知多火力発電所 7, 8 号機建設計画

環境影響評価方法書

補 足 説 明 資 料

株式会社 JERA

図 1-1 煙突周辺の主な建物の配置

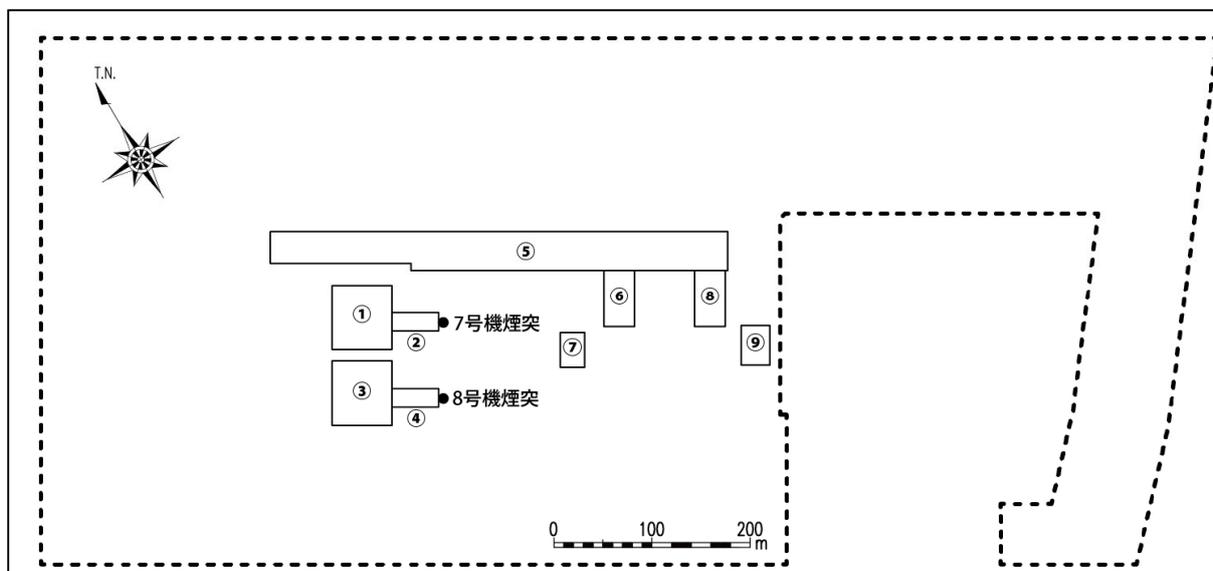
複数案（80m, 100m）から 80m 選定に至る説明の方法を見直して欲しい。

煙突高さ 80m と 100m では年平均値にほとんど差が現れないことは、予測を行わなくても明らかである。

年平均値での予測・評価をやめて、建物ダウンウォッシュなどの特殊気象条件を考慮しても差が出ない、この程度の差という説明にして欲しい。

ご指摘を踏まえ、煙突高さの違いにより着地濃度の差が大きくなると想定される建物ダウンウォッシュ発生時について煙突高さの複数案を予測・評価した結果は以下のとおりであり、煙突高さの検討内容は準備書に記載するとともに、配慮書に対する県知事意見の事業者回答に、建物ダウンウォッシュの予測評価を記載します。

煙突周辺の主な建物の配置状況は、図 1-1 及び表 1-1 に示すとおりです。

図 4-1 主要な工事区域と直近の民家等の位置関係

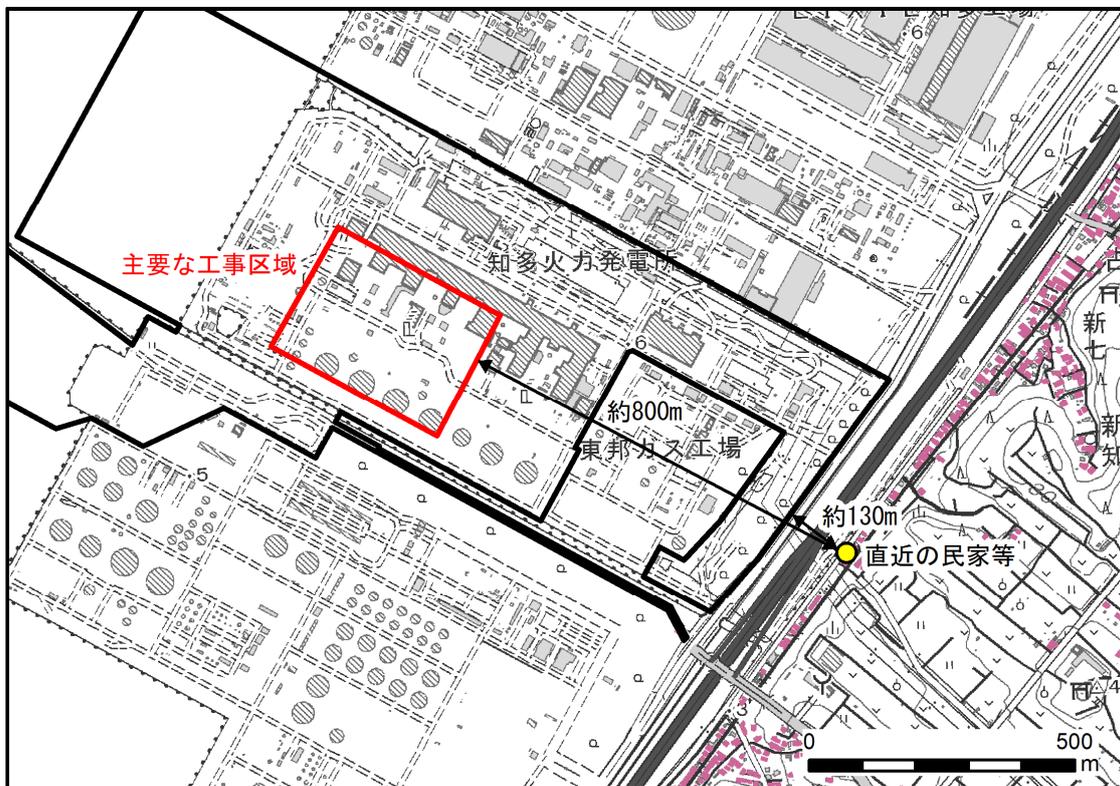
対象事業実施区域内の工事現場から直近の民家等までの距離はどの程度離れているでしょうか。

直近の民家は、対象事業実施区域の東端から市道北浜金沢線及び西知多産業道路（一般国道155号及び247号）を挟み、約130m離れた準工業地域に存在しており、主要な工事区域と想定される新設設備の工事現場から直近の民家等までの距離は、約800mとなっています（図4-1）。

图 7-2 ①沿道調査地点（西知多産業道路：朝倉IC）

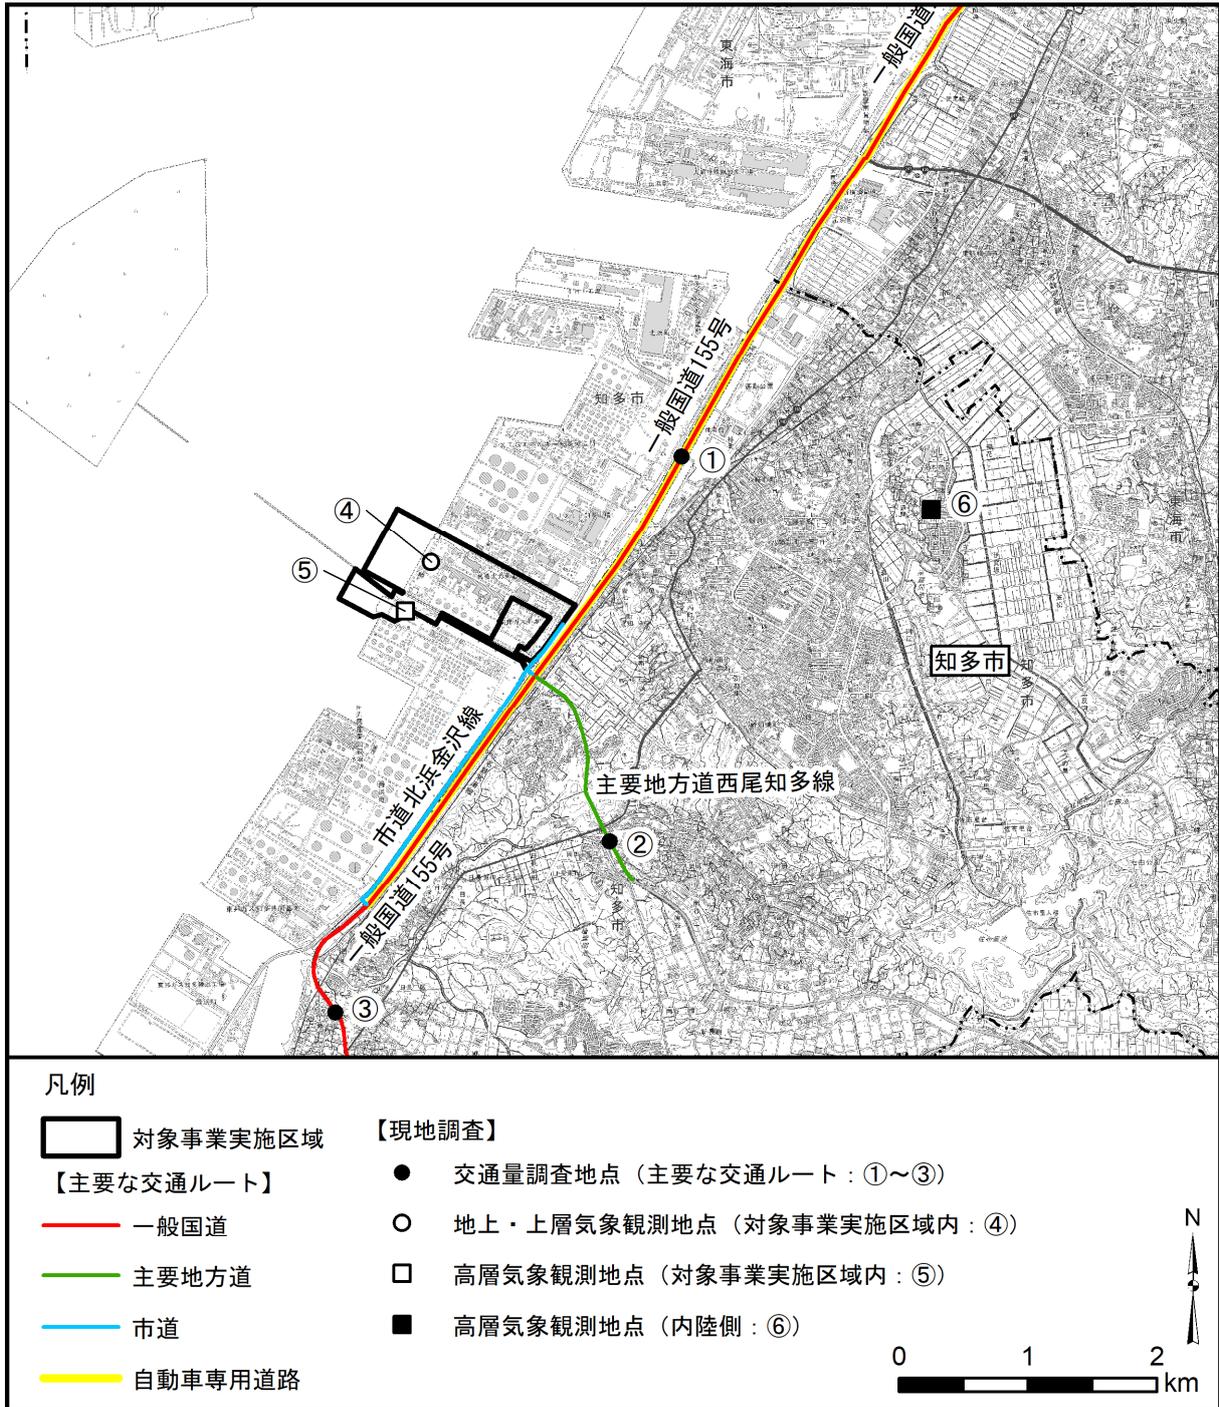
現地調査が無いので各沿道・地上観測地点、上層・高層観測地点について地図や写真等で周辺の状況を見せていただけないでしょうか。

主な調査地点の状況は、図 7-1～図 7-6 のとおりです。

図 19-1 人工干潟の概要

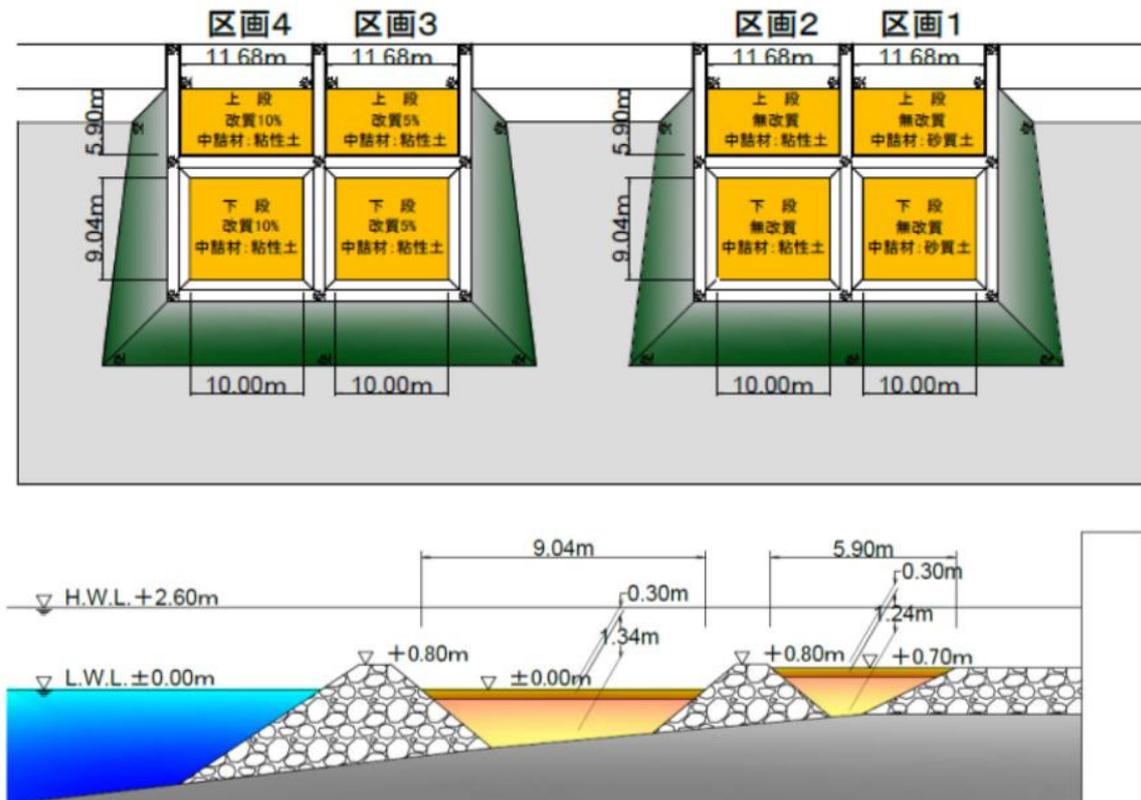
ポートアイランドの高潮防波堤付近に、試験的に造成された人工干潟があります。

人工干潟の設置を行った国土交通省に問合せたところ、2012年にポートアイランド東側に干潟実証実験施設として設置した人工干潟（面積約 0.064ha：図 19-1）があり、現在も定期的に観察を行っていることを確認しました。

方法書に記載の干潟は、以下に示す自然環境保全基礎調査の干潟の定義に該当するものを記載しています。

図 23-1 水環境の調査位置（定点水温連続測定）と西名古屋7号系列運転開始後の
温排水予測結果

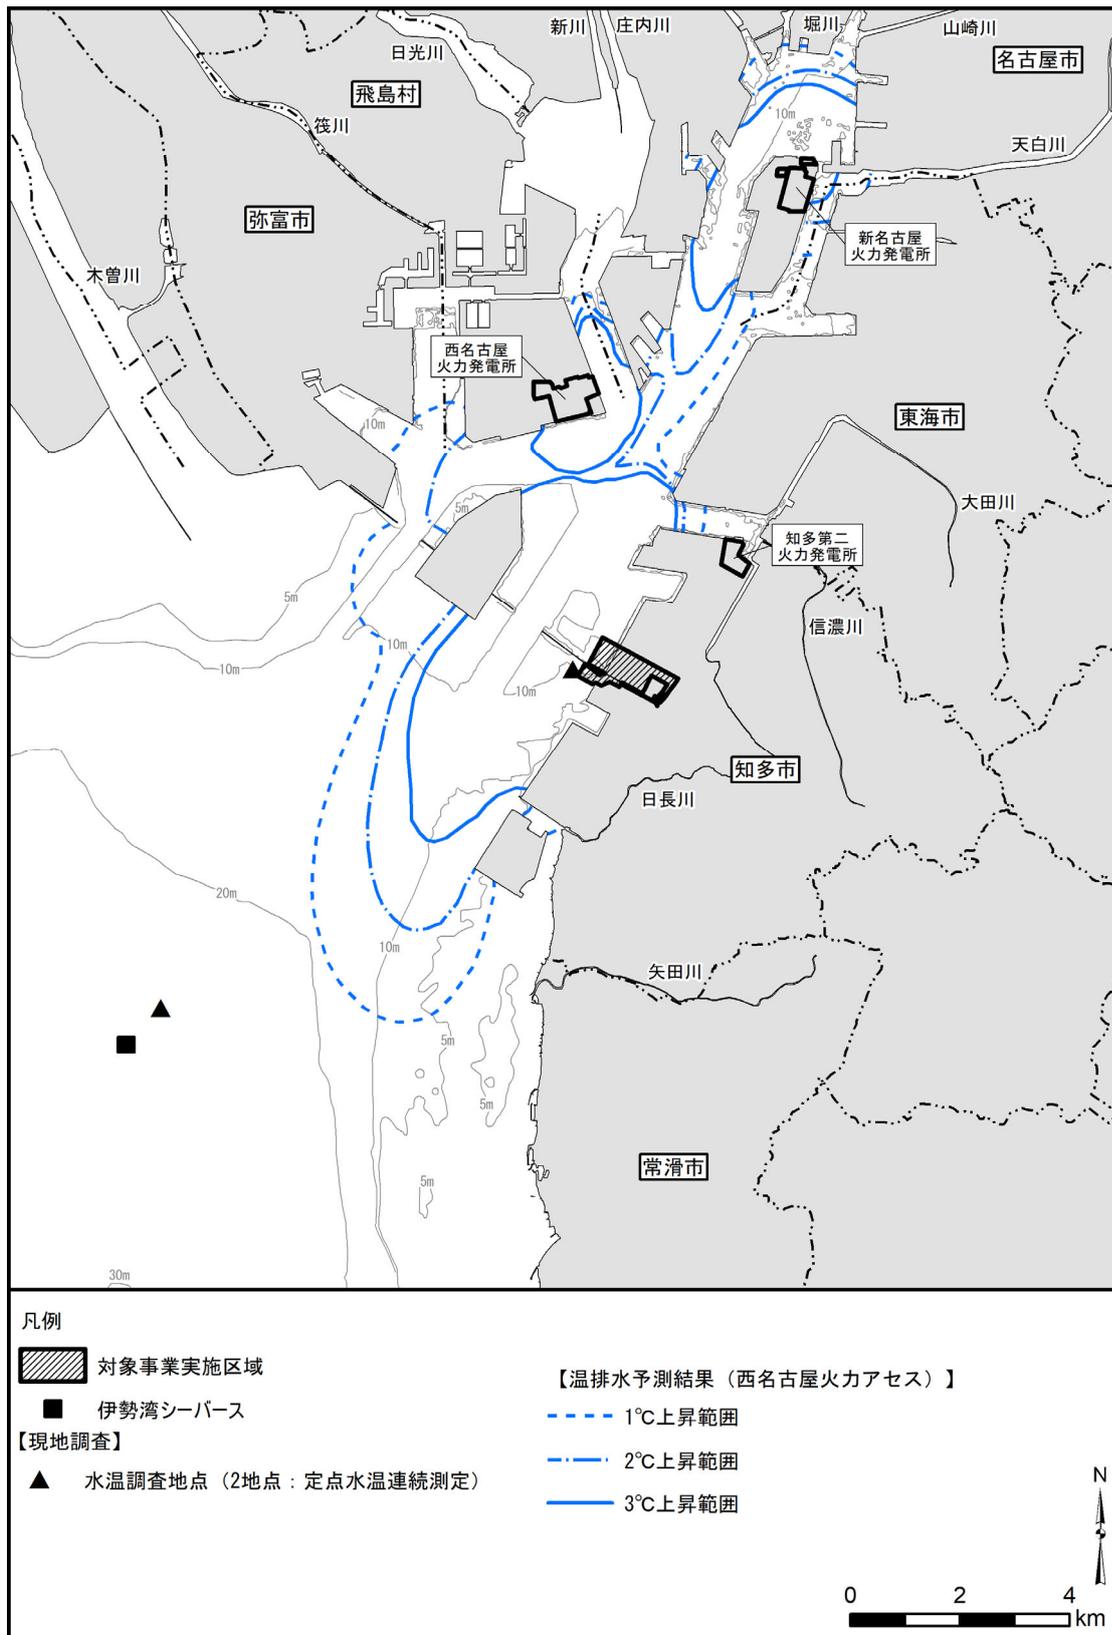
水温の観測定点ですが、地図から判断すると、取水側のみとなっています。放流側は高潮防波堤を挟んで反対側にありますので、放流側近傍にも必要ではないでしょうか。

知多火力発電所の温排水は、名古屋港内で当社が所有し稼働中の西名古屋火力発電所、新名古屋火力発電所、知多第二火力発電所の温排水と重畳し、名古屋港高潮防波堤の開口部から港外に拡散することから、定点水温連続測定の実施地点は、名古屋港内の4発電所の1℃以上の温排水が重畳し拡散する範囲外となる沖合に設定しました（図 23-1）。計画している放水口位置の前面海域は、名古屋港内の西名古屋火力発電所、新名古屋火力発電所、知多第二火力発電所の温排水の影響を受けることから、沖合の1地点としました。

図 25-1 水環境の調査位置(水温・塩分・流況)と西名古屋7号系列運転開始後の温排水予測結果

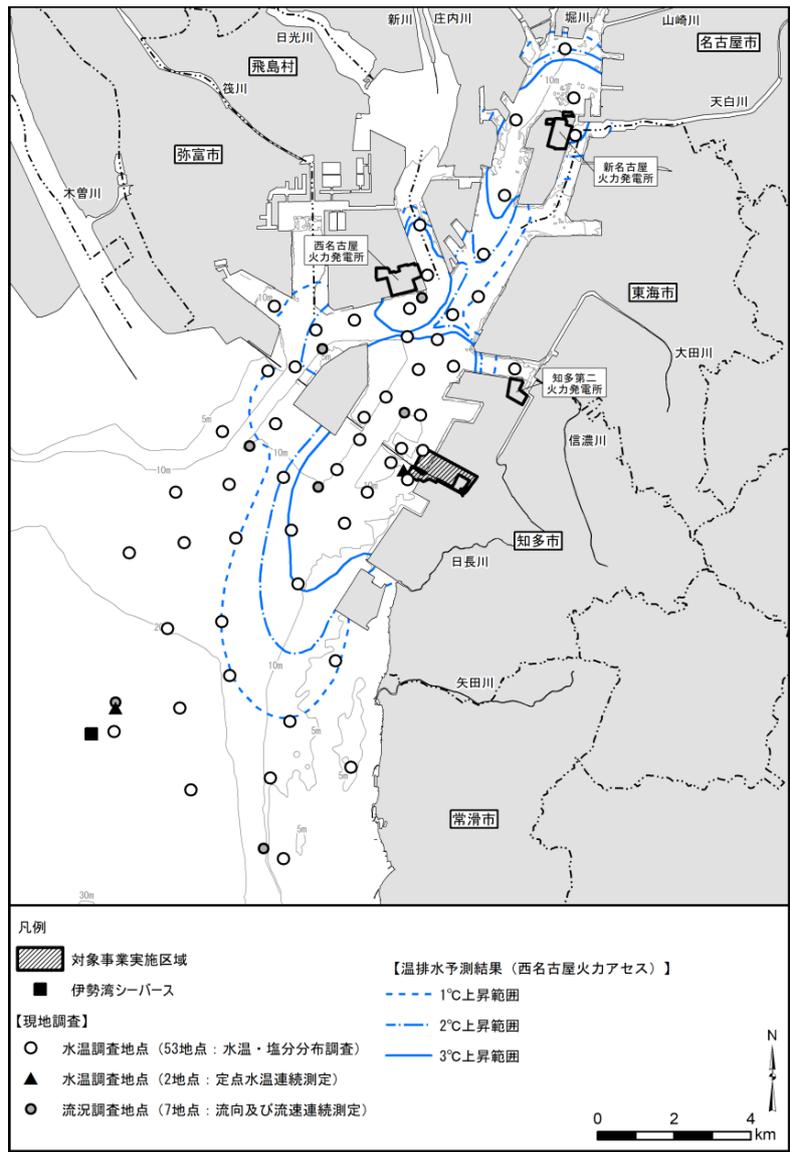
第 6.2-2 図（2）に示された水温・塩分・流況の調査範囲が、当該発電所と関連する 3 発電所の重畳を踏まえた海域を包含する範囲であることを裏付ける資料等を提示してください。

水環境の調査範囲については、「西名古屋火力発電所リフレッシュ計画 環境影響評価書」の 7 号系列運転開始後の温排水拡散予測結果の海表面における 1℃上昇範囲を網羅できる範囲で調査地点を計画しています。本予測では西名古屋 7 号系列の温排水拡散範囲と重畳する新名古屋火力発電所、知多火力発電所、知多第二火力発電所との重畳予測を行っています。

今回事業においては、冷却水使用量（放水量）の合計及び取放水温度差が、低減する計画のため、この拡散範囲を網羅できる範囲で計画しました。

第 6.2-2 図（2）の水温・塩分・流況の調査範囲に、西名古屋 7 号系列運転開始後の温排水予測結果を重ねたものは、図 25-1 のとおりです。

図 28-1 排熱回収ボイラーから騒音等調査地点等までの距離及び位置関係

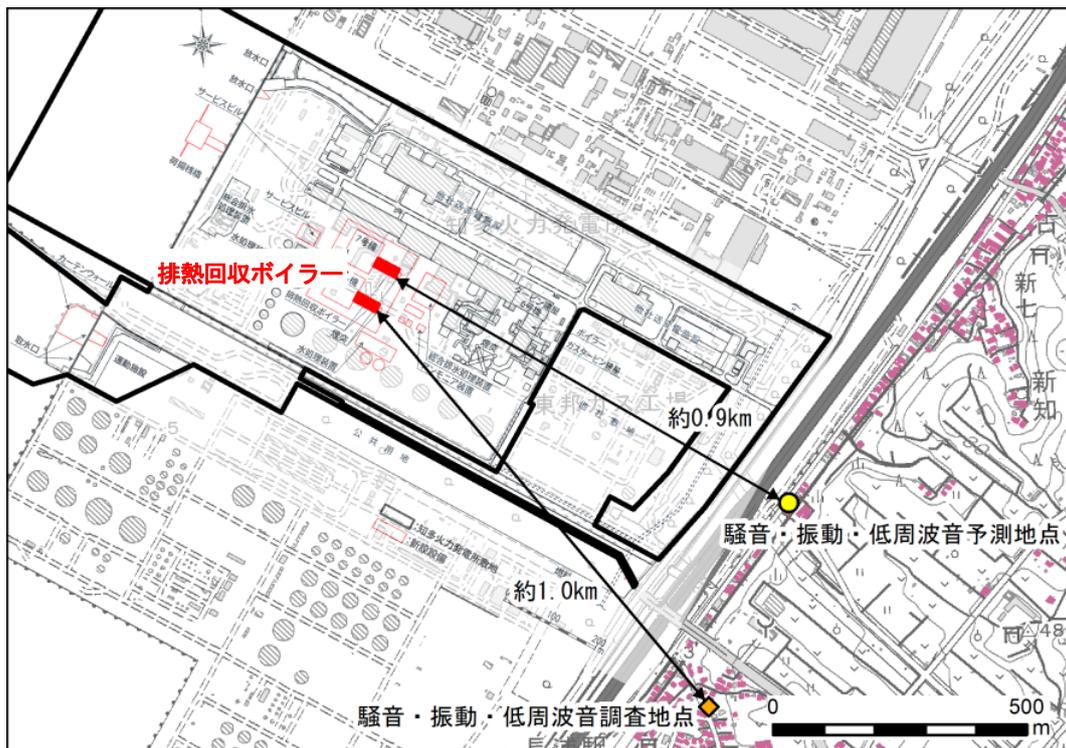
計画中の排熱ボイラー位置から、住居が存在する地域に選定した騒音等調査地点（1地点）と騒音等予測地点（1地点）までの距離を両者の位置関係とともに地図に書き入れたものをお願いします。

排熱回収ボイラーから騒音等調査地点（1地点）及び騒音等予測地点（1地点）までの距離及び位置関係は、図 28-1 のとおりです。

図 30-2 ①道路交通騒音・振動の調査地点（西知多産業道路：朝倉IC）

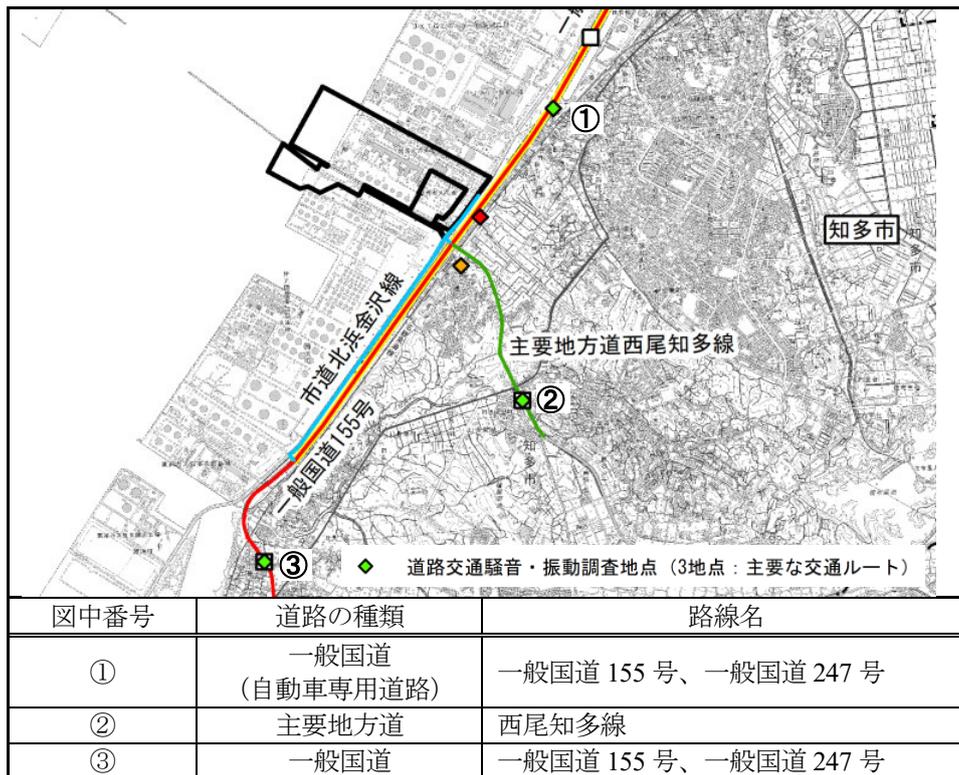
道路交通騒音・振動の調査地点3か所について番号または記号を振り、それらの地点が面する道路の種類と路線名を表に整理してください。また、拡大した航空写真上におよその調査位置（上下線のいずれかがわかる程度。また住宅との位置関係がわかる程度）を補足説明資料で示してもらいたい。

道路交通騒音・振動の調査地点の状況は、図 30-1～図 30-4 のとおりです。
